Besluit CHI

Onderwerp
Peilbesluit jaarlijkse herziening peilbesluiten 2018

Toelichting jaarlijkse herziening peilbesluiten 2018

bundeling van factsheets 2018

Factsheet 8: Oudkarspel, speelpark de Swaan

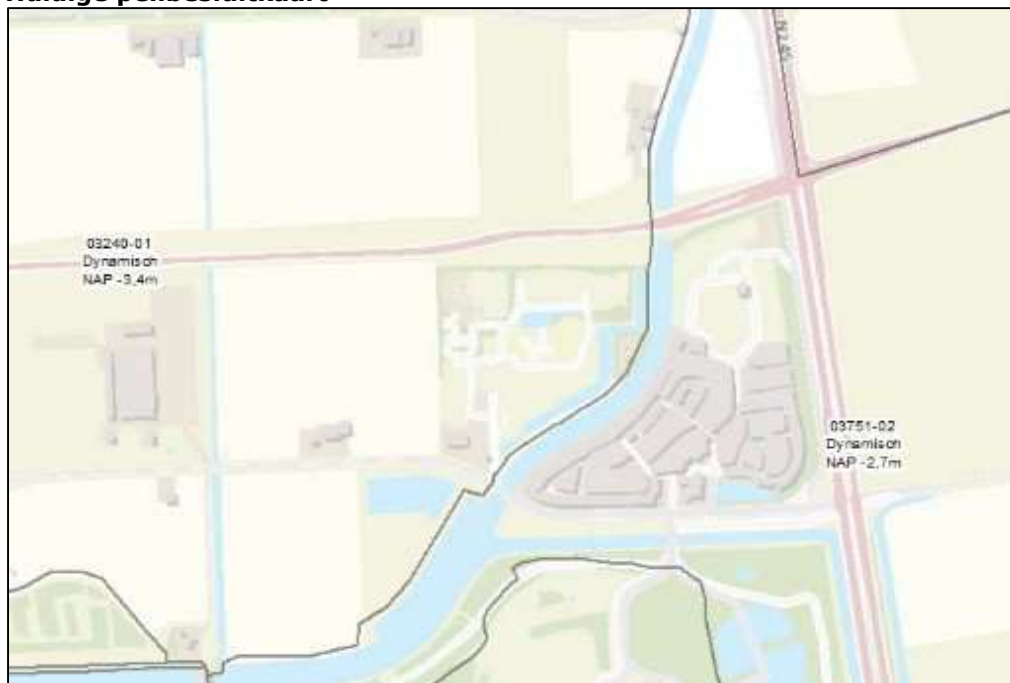
Aanleiding bijstelling	
Bij de aanleg van speeltuin De Swaan zijn enkele waterpartijen gegraven als compensatie voor het extra aangelegd verhard oppervlak. Door het graven van dit open water is de afwatering in de omgeving van speeltuin De Swaan aangepast. Hierdoor is de peilgrens gewijzigd en meer naar het westen opgeschoven.

Bijstelling – verandering	
<i>type</i>	<i>omschrijving</i>
Peilgrenswijziging	De peilgrens tussen 03240-01 en 03751-02 is verschoven. De speeltuin en omgeving wateren nu af op peilgebied 03751-02. Ter plaatsen van de speeltuin wijzigt het streefpeil van NAP -3,40 meter naar NAP -2,70 meter.

Afweging en effecten	
De waterpartijen die bij De Swaan zijn aangelegd vormen de watercompensatie voor de verhardingstoename die gerealiseerd is. Bij het ontwerp en de aanleg van de waterpartijen is het waterpeil in peilgebied 03751-02 als uitgangspunt genomen. Dit is ook opgenomen in de eerder afgegeven vergunning (11.06082). De afweging voor het aanpassen van het watersysteem en de eventuele effecten ervan, zijn bij het afgeven van de vergunning onderzocht en beoordeeld. De waterpartijen zijn gerealiseerd en er is geen effectonderzoek meer nodig.

Factsheet 9: Zeevang, Heintjesbraak

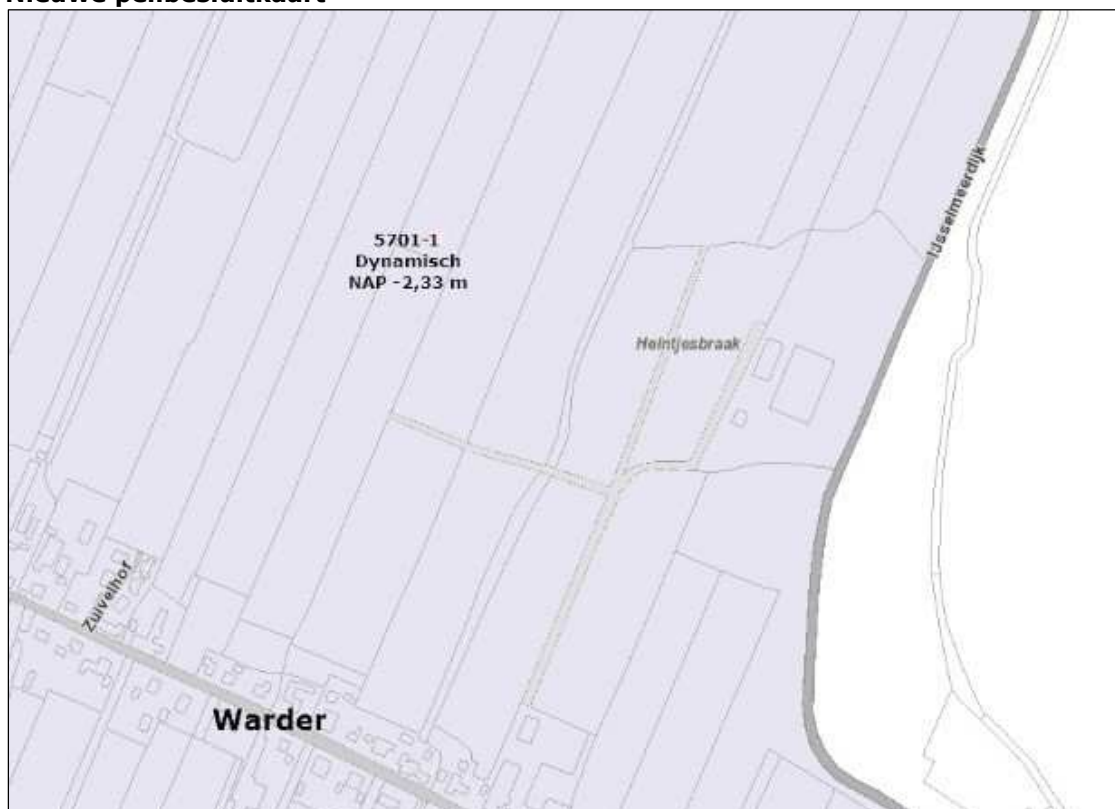
Aanleiding bijstelling	
Het peilgebied 5701-6 is een peilgebied in het vigerende peilbesluit Zeevang. Het gehele peilgebied is in eigendom van één eigenaar en de bemaling is in handen van het hoogheemraadschap. De bemaling voor dit gebied is onlangs overgedragen aan de eigenaar van de gronden. Er is een vergunning verleend voor de peilafwijking en het peilgebied 5701-6 kan worden verwijderd. Het hoogheemraadschap is niet meer verantwoordelijk voor de peilhandhaving.

Bijstelling – verandering	
<i>type</i>	<i>omschrijving</i>
Verwijderen peilgebied 5701-6	Het peilgebied 5701-6 is inclusief de bemaling overgedragen aan de eigenaar van de gronden en is als peilafwijking vergund.

Afweging en effecten	
Het verwijderen van een peilgebied uit het peilbesluit Zeevang heeft géén gevolgen voor de peilhandhaving. Aangezien het een administratieve wijziging betreft is er geen peilafweging of effectonderzoek nodig.

Factsheet 10: Zaanstad, sportpark Omzoom

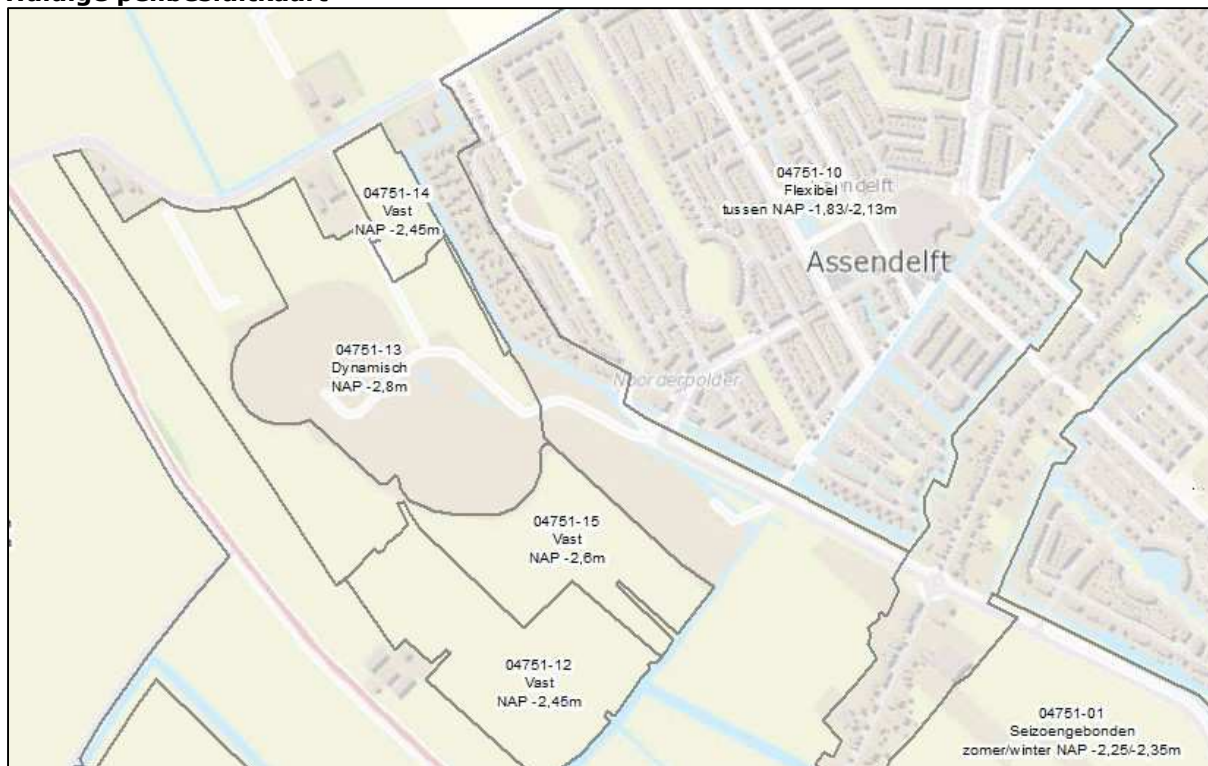
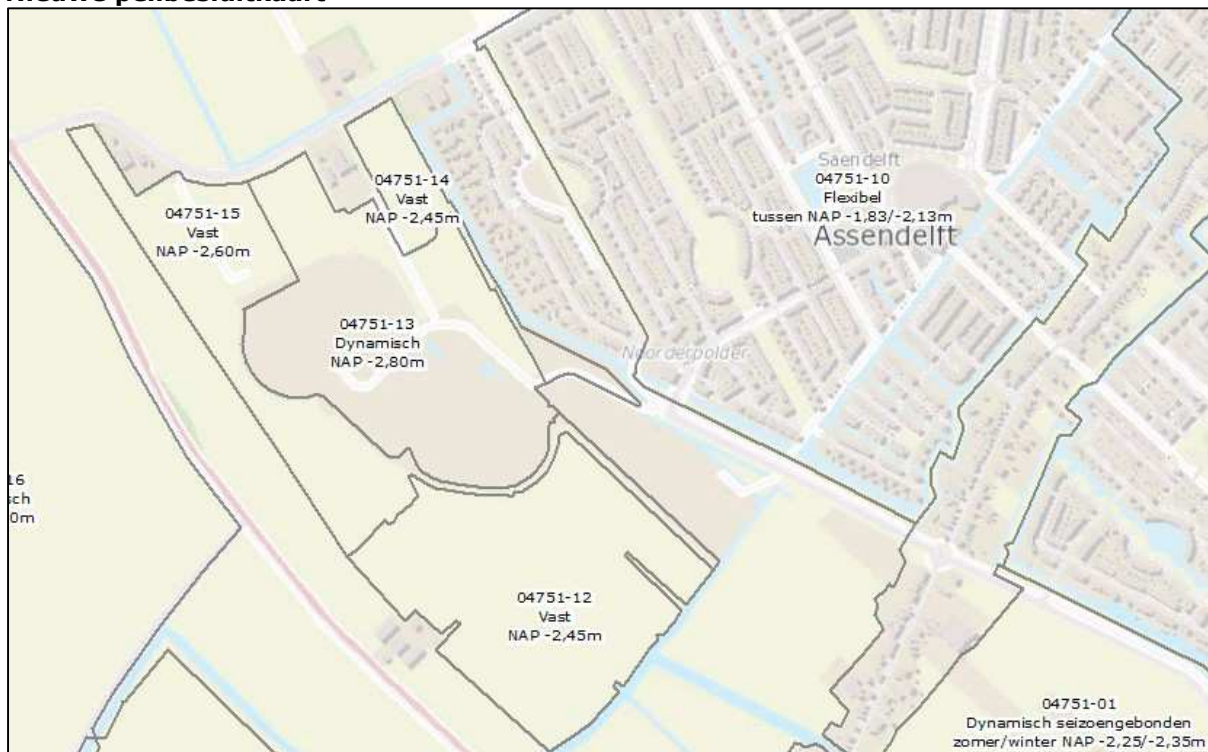
Aanleiding bijstelling
In het kader van ontwikkeling van het sportpark Omzoom zijn verschillende werken en peilgrenswijzigingen rondom het sportpark uitgevoerd. Deze wijzigingen zijn vastgelegd in de watervergunning van het sportpark Omzoom (14.40336). Daarnaast is er een nieuwe stuw geplaatst langs de Noorderweg (KST-AL-16) naar aanleiding van de aanleg van nieuwbouwlocatie Saendelft. De peilgrens tussen peilgebied 04751-01 en 04751-10 wordt aangepast zodat deze over de stuw komt te liggen. De bovenstaande wijzigingen worden door deze herziening in het peilbesluit opgenomen.

Bijstelling – verandering	
type	omschrijving
Peilgrenswijziging 04751-01 / 04751-10	De peilgrens tussen 04751-01 en 04751-10 is aangepast en ligt nu over de nieuw geplaatste stuw KST-AL-16.
Peilgrenswijziging 04751-01 / 04751-14	Peilgebied 04751-14 is uitgebreid met een klein deel van peilgebied 04751-01.
Peilgrenswijziging 04751-15 / 04751-12	Enkele percelen van peilgebied 04751-15 worden toegevoegd aan peilgebied 04751-12.

Afweging en effecten
De afweging voor het aanpassen van het watersysteem en de eventuele effecten ervan zijn bij het afgeven van de vergunningen onderzocht en beoordeeld. De werken zijn gerealiseerd en er is geen effectonderzoek meer nodig.

Factsheet 15: Zandwerven, Molentocht

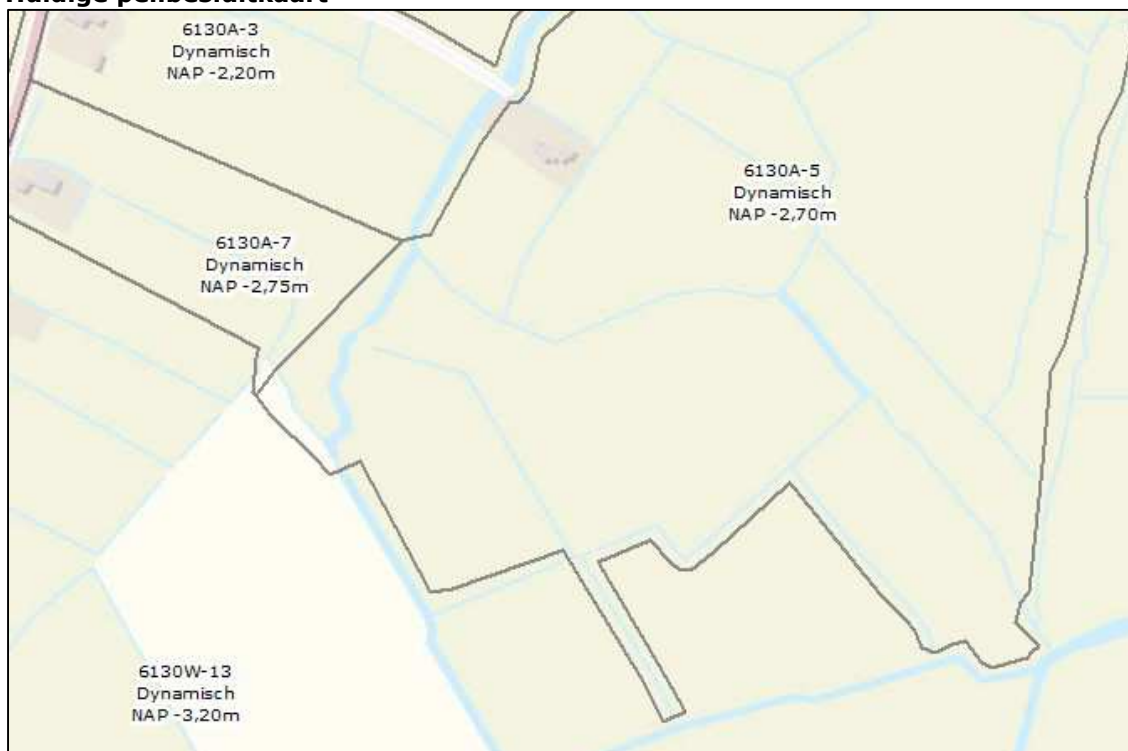
Aanleiding bijstelling
Uit analyse van de waterhoogtegegevens (gebaseerd op AHN3) blijkt de peilgebiedsgrens bij de Noord-Spierdijkerweg anders te lopen dan aangegeven op de vigerende peilbesluitkaart. De peilgrens tussen peilgebied 6130A-5 en 6130W-13 ligt iets meer ten noorden dan op de peilbesluitkaart is aangegeven.

Bijstelling – verandering	
<i>type</i>	<i>omschrijving</i>
Peilgrenswijziging	Door de peilgrenswijziging tussen 6130A-5 en 6130W-13 wordt de praktijksituatie in het peilbesluit vastgelegd. Dit is een administratieve wijziging.

Afweging en effecten
Door het beschikbaar komen van meer gedetailleerde waterhoogtemetingen kunnen de peilgrenzen nauwkeuriger worden ingetekend. Aangezien het een administratieve wijziging betreft is er geen peilafweging of effectonderzoek nodig.

Factsheet 17: Avenhorn, nabij Grosthuisen 28

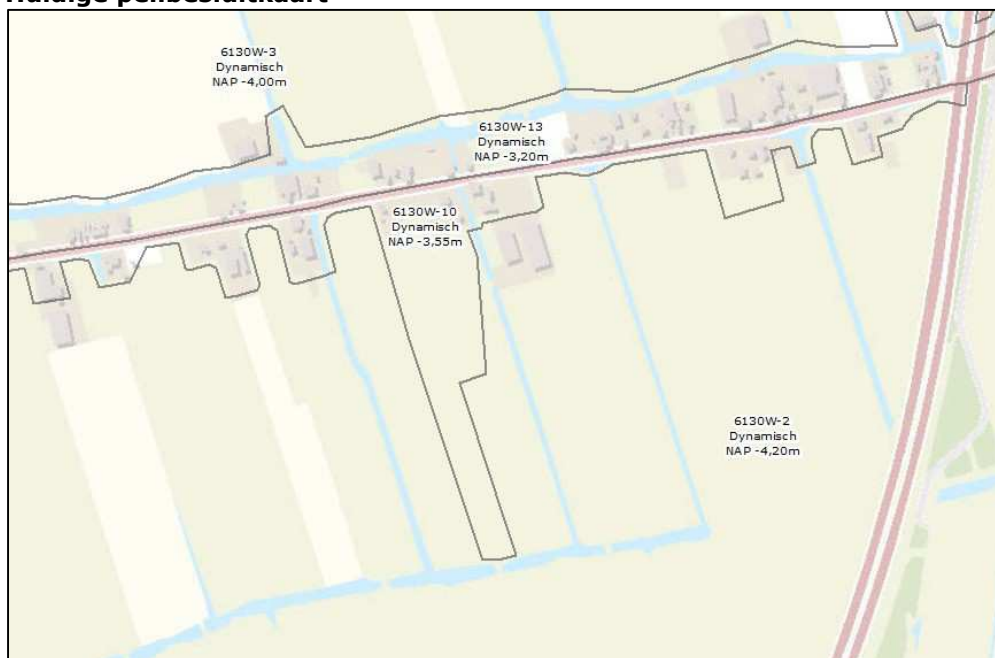
Aanleiding bijstelling	
Uit analyse van de waterhoogtegegevens (gebaseerd op AHN3) blijkt de peilgebiedsgrens bij Grosthuisen anders te lopen dan aangegeven op de vigerende peilbesluitkaart. De peilgrens tussen peilgebied 6130W-10 en 6130W-2 wordt daarom aangepast.

Bijstelling – verandering	
<i>type</i>	<i>omschrijving</i>
Peilgrenswijziging	Door de peilgrenswijziging tussen 6130W-10 en 6130W-2 wordt de praktijksituatie in het peilbesluit vastgelegd. Dit is een administratieve wijziging.

Afweging en effecten	
Door het beschikbaar komen van meer gedetailleerde waterhoogtemetingen kunnen de peilgrenzen nauwkeuriger worden ingetekend. Aangezien het een administratieve wijziging betreft is er geen peilafweging of effectonderzoek nodig.

Factsheet 18: Hoorn, begraafplaats Berkhouterweg

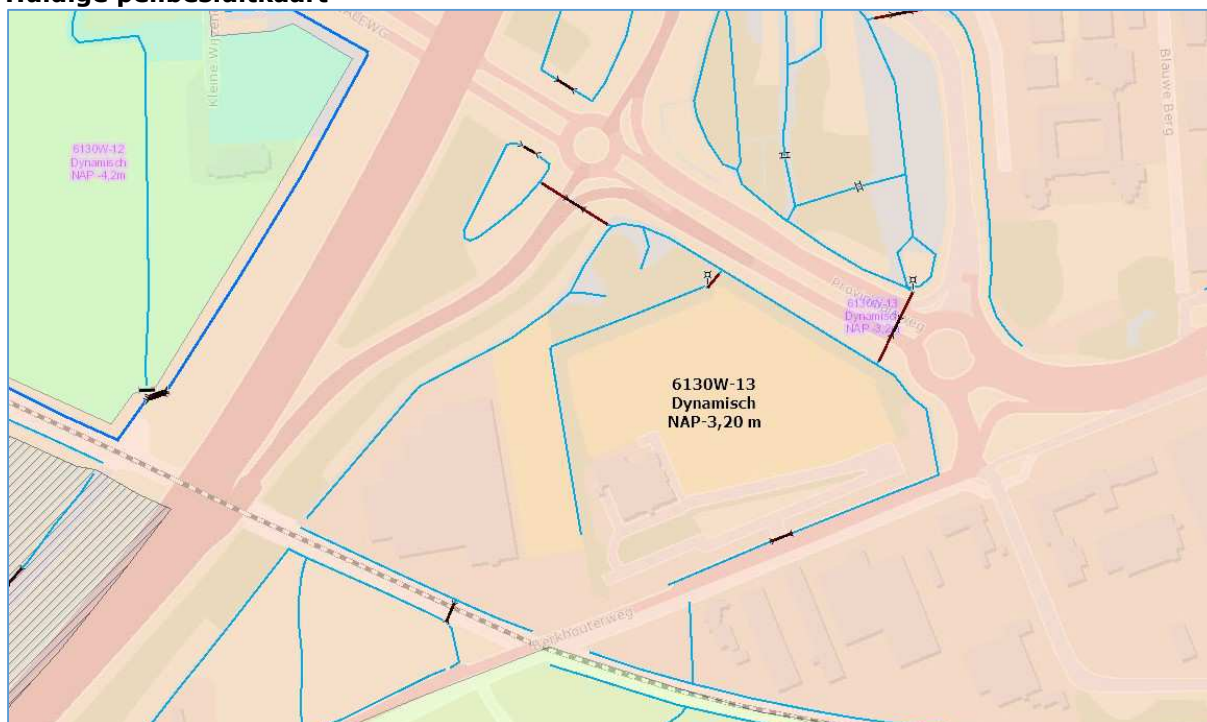
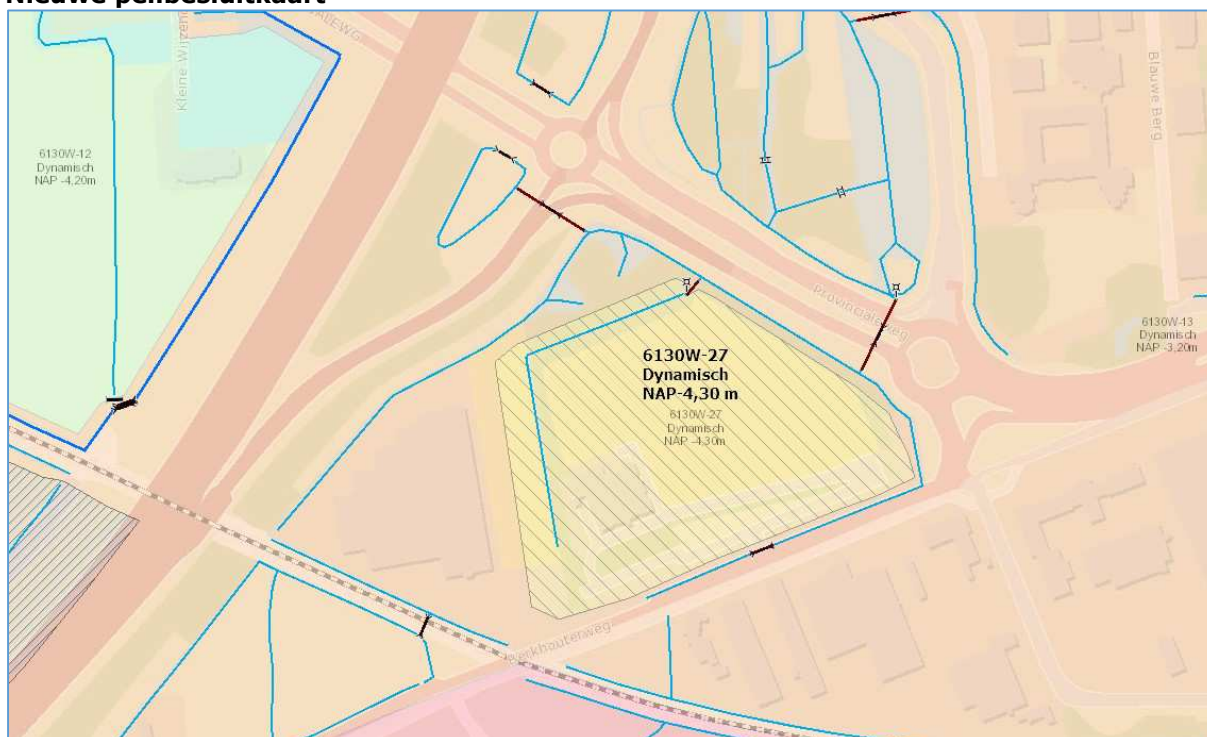
Aanleiding bijstelling	
Bij de begraafplaats aan de Berkhouterweg in Hoorn is een al jaren bestaand tussenpeil niet opgenomen in het peilbesluit. De bediening van de bijbehorende pomp is door het hoogheemraadschap (opgenomen in overeenkomst Overname Stedelijk Water Hoorn, 13.11704). Daarom moet dit tussenpeil alsnog worden opgenomen als apart peilgebied.

Bijstelling – verandering	
<i>type</i>	<i>omschrijving</i>
Nieuw peilgebied	Er bevindt zich in peilgebied 6130W-13 een deel met een apart peil. Dit wordt een nieuw peilgebied 6130W-27 met dynamisch peil van NAP -4,30 meter.

Afweging en effecten	
Deze toevoegingen van peilgebied 6130W-27 betreft het aanpassen van de peilgebieden aan de in de praktijk aanwezige situatie met de gevoerde peilen. Aangezien het een administratieve wijziging betreft is geen peilafweging of effectonderzoek nodig.

Factsheet 19: Twisk, Midwoud en Hoogwoud

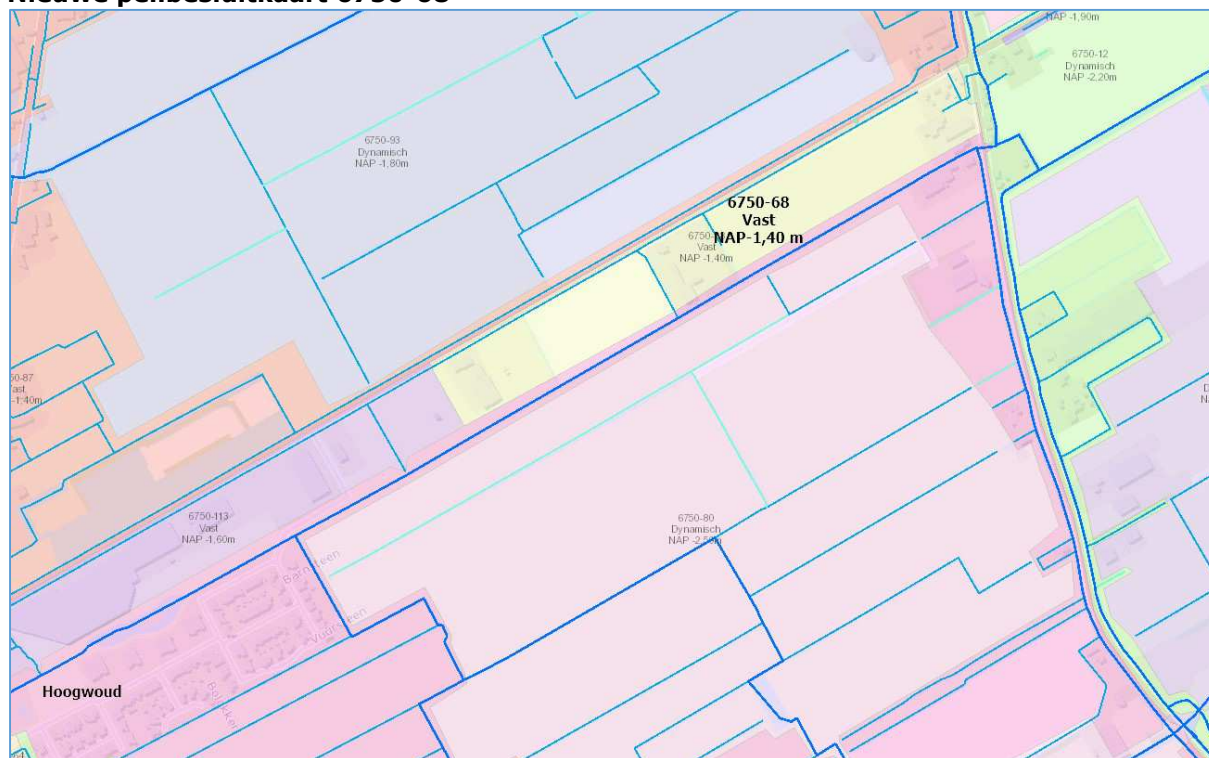
Aanleiding bijstelling
In het nieuwe peilbesluit van 2017 blijkt een aantal fouten te zijn geslopen in de peilentabel. Deze hebben géén gevolgen voor de situatie buiten maar moeten wel aangepast worden zodat de peilen kloppen met de situatie buiten.

Bijstelling – verandering	
type	omschrijving
administratieve peilwijziging	<u>6750-03</u>: Boven- / ondergrens in de winter moeten zijn NAP -1,40 / -1,60 meter in plaats van NAP -1,20 / -1,40 meter. Het streefpeil in de winter is NAP -1,50 meter en blijft ongewijzigd. Ook de zomerpeilen blijven ongewijzigd. <u>6750-54</u>: Boven- / ondergrens moeten zijn NAP -3,20 / -3,40 meter in plaats van NAP -3,15 / -3,35 meter. Het streefpeil is NAP -3,30 meter en blijft ongewijzigd. <u>6750-68</u>: Op de peilbesluitkaart staat niet het juiste waterpeil. Vermeld moet zijn NAP -1,40 meter in plaats van NAP -1,60 meter.

Afweging en effecten
Deze wijzigingen van peilen betreft het aanpassen van de peilen aan de in de praktijk aanwezige situatie met de gevoerde peilen. Deze wijzigingen betreffen onder andere fouten bij het opstellen van de peilentabel waarbij de tabel niet klopt met de peilbesluitkaart en anders om. Aangezien het een administratieve wijziging betreft is er geen peilafweging of effectonderzoek nodig.
